## Rise Rotterdam

### CC3-toets Aanvraag omgevingsvergunning

projectnr.: 2022-042

Rotterdam, 11 oktober 2022  
Revisiedatum A: 5-4-2023  
Revisiedatum B: 13-9-2023

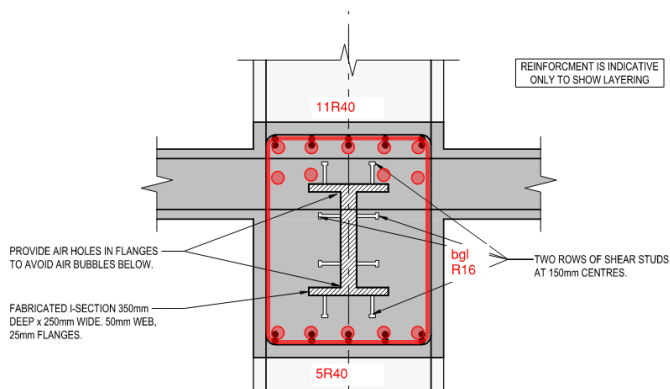
Een verdeling van moment en dwarskracht zal naar rato van de stijfheid van staal en beton moeten worden verdeeld. Het veronderstelde moment van 0 kNm in de stalen balk icm met de 1600 kN dwarskracht is fysisch niet mogelijk.

Op tekening H6050 is een doorsnede van de latei gegeven. Onderstaande is deze weergegeven, waarbij in rood de daadwerkelijke wapening op schaal is ingetekend met de benodigde dekking en staafafstanden. Te zien is dat e.e.a. al vol gewapend is.

6. Gevraagd wordt een correcte wapeningsberekening en tekening van een maatgevende latei, waarin de benodigde wapening op schaal wordt ingetekend en de gehele knoop wordt beschouwd inclusief de verticale penantwapening nabij de latei. Hierbij in acht genomen dat er nog aannames in de krachtwerking zitten, zoals de schotelwerking in de fundering, waardoor mogelijk marge zou moeten worden gehouden in de lateikrachten.

*In de vervolgfase wordt dit verder uitgewerkt.*

*Rev A: In VO-H004 hoofdstuk 8 wordt dit voldoende toegelicht.*

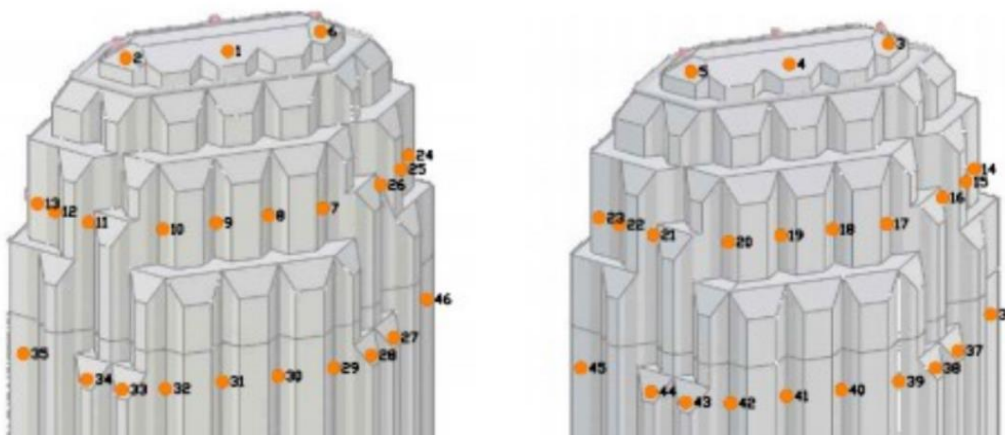
De resultaten van de wintunneltest zijn ter beschikking gesteld. Het maximale moment dat hierin wordt gevonden bedraagt voor de Hofpleintoren 2300 MNm. In het rapport Base of Design wordt hiervoor een waarde bepaald van 6400 MNm volgens de Eurocode. Voor de dwarskracht worden vergelijkbare verschillen gevonden. De resultaten van de windtunnel zijn dus bijna 1/3 van de normwaarde. In de rapportage van de windtunnelresultaten worden hier 'mogelijke' oorzaken genoemd met als conclusie dat de wintunnelresultaten goed verklaarbaar zijn. Door Bureau Happold wordt er geen toelichting gegeven. Gezien het belang van een juiste windbelasting om de standzekerheid van de toren en de optredende trillingen als gevolg van windfluctuaties te kunnen berekenen is een nadere beschouwing noodzakelijk.

10. Gevraagd wordt een onderbouwing van de aan te houden windbelasting

*In overleg met de gemeente Rotterdam is besloten een second opinion te vragen bij TNO. In de vervolgfase wordt dit nader opgepakt.*

Figuur 5-8: Grafische weergave zettingen - "gemiddelde" bodemopbouw

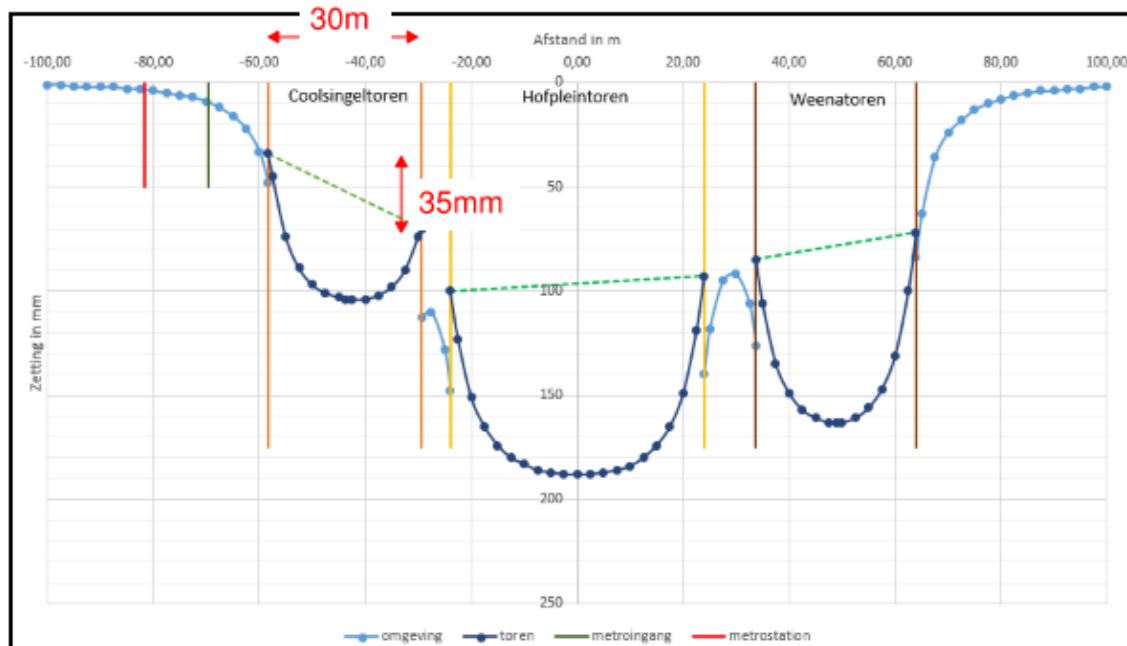
Als gevolg van de realisatie van de torens treden zettingen op. Door Mos zijn de zettingen geprognostiseerd op maximaal ca 18cm onder de Hofpleintoren.

In onderstaande zettingsgrafiek is ook te zien dat ongelijkmatige zettingen worden verwacht.

15. Gevraagd wordt inzicht in de krachtswerking binnen de torens als gevolg van het zettingsverschil tussen de gevel en de het midden van het gebouw.

*Naar aanleiding van bovenstaande vraag is hier een beknopte analyse van gemaakt welke is toegevoegd in de rapporten van Weenatoren en Coolsingeltoren. Hierin is een inschatting gemaakt van de zettingen die lager wordt verondersteld dan door MOS bepaald. Wel is inzichtelijk gemaakt dat voor beide laagbouwtorens de spanningen op de koppen van de wanden oplopen tot boven de  $40\text{N/mm}^2$  over de eerste meters. In de vervolgfase wordt het effect op de paalfundering en de krachtswerking op dit punt verder beschouwd.*

### Wand drsn as cJ

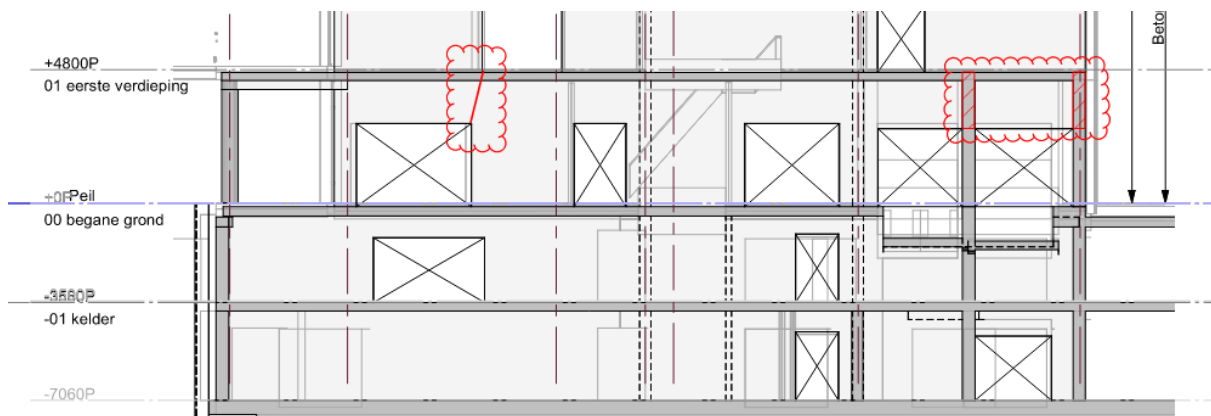
In de wand op stramien cJ (Coolingsingeltoren) zijn op de begane grond grote sparingen toegepast. De krachten zullen zich moeten herverdelen op de begane grond. Dit lijkt kritisch en zal nader moeten worden onderzocht.

23. Gevraagd een toelichting op de krachtswerking in de latei op stramien cJ zoals bovenstaande links aangegeven en op de overdracht van de belasting uit de wand onder de eerste verdieping naar de kolom op de begane grond (haaks op de wand) zoals rechts aangegeven.

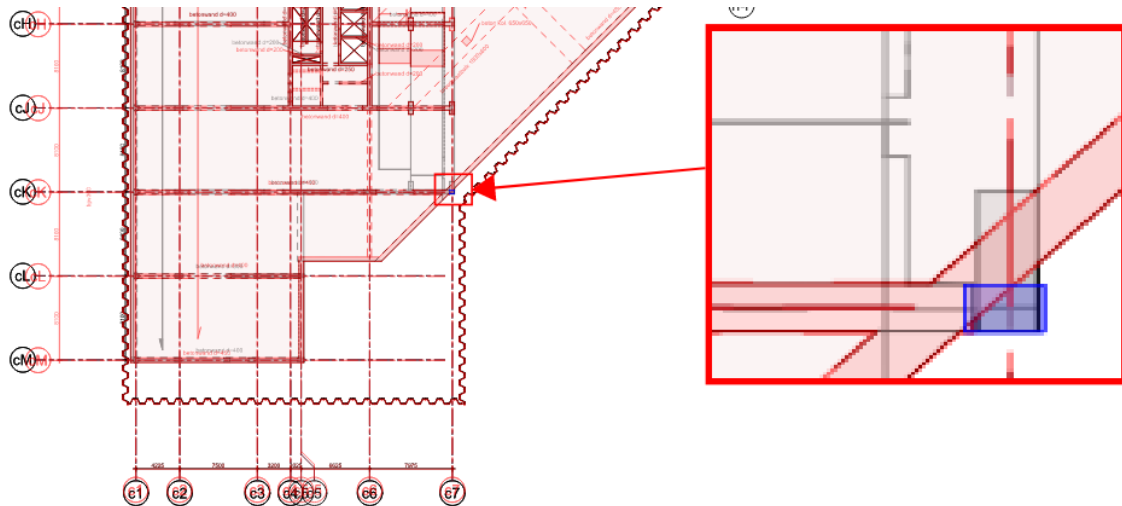
De kolom op stramien cK/c7 (Coolsingeltoren) staat deels naast de kelderwand. Onderstaande is in rood de kelder onder de begane grond (grijs) geprojecteerd. In blauw is de kolom op de 1<sup>e</sup> verdieping weergegeven.

24. Gevraagd een toelichting op de krachtsafdracht van de eerste verdieping tot op de kelderwand stramien cK/c7

## Wand drsn as cK

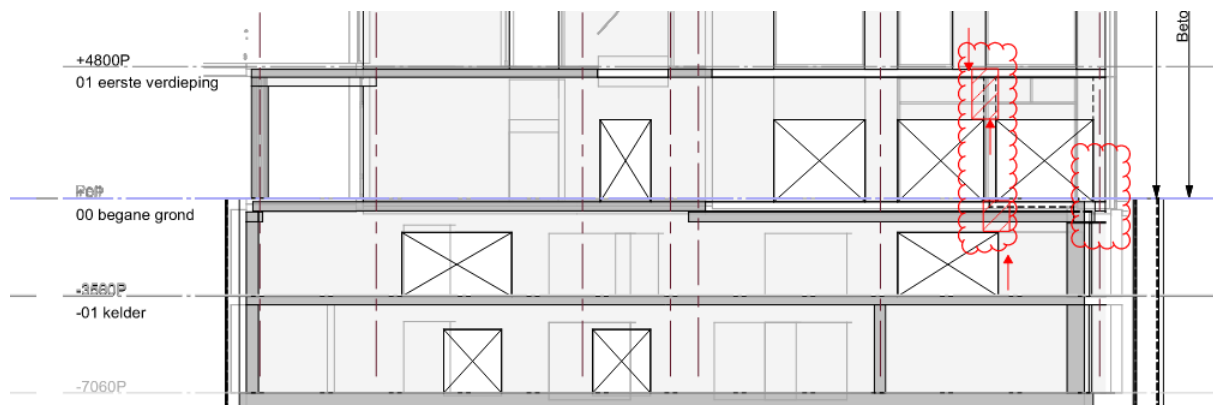
In de wand op stramien cK (Coolsingeltoren) zijn op de begane grond grote sparingen toegepast. De herverdeling van krachten lijkt kritisch en zal nader moeten worden onderzocht.

25. Gevraagd een toelichting op de overdracht van de belasting uit de penant op de eerste verdieping via de kolom op de begane grond (haaks op de wand) naar de kelderwand. Zie linker markering op bovenstaande tekening.

## 7.3 Uiterste grenstoestand (ULS) in het geval van brand

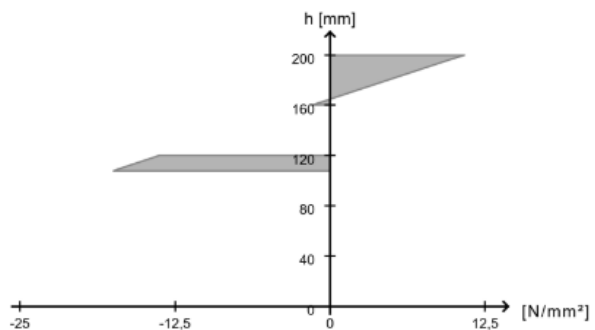
Tekstueel is aangegeven dat de vloeren worden uitgewerkt op basis van PUR-lijm en delaminatie bij brand. Onderstaande spanningsfiguur bij brand gaat niet uit van delaminatie.

26. Gevraagd is een toelichting op de wijze waarop delaminatie van de CLT vloeren in rekening is gebracht.
